改善箇所説明図

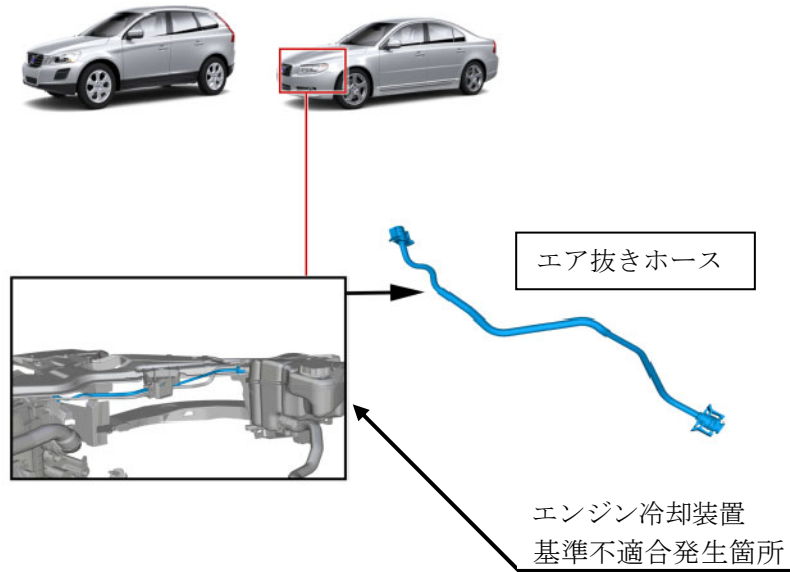
基準不適合発生箇所

エンジン冷却装置において、エア抜き設計が不適切なため、修理等により冷却水を再充填する際に、専用特殊工具を正しく使用しない場合、冷却装置からエアが抜けにくいことがある。そのため、冷却が不十分となり、最悪の場合、エンジンルームが火災に至るおそれがある。

改善の内容

全車両、エンジン冷却装置にエア抜きホースを追加する。
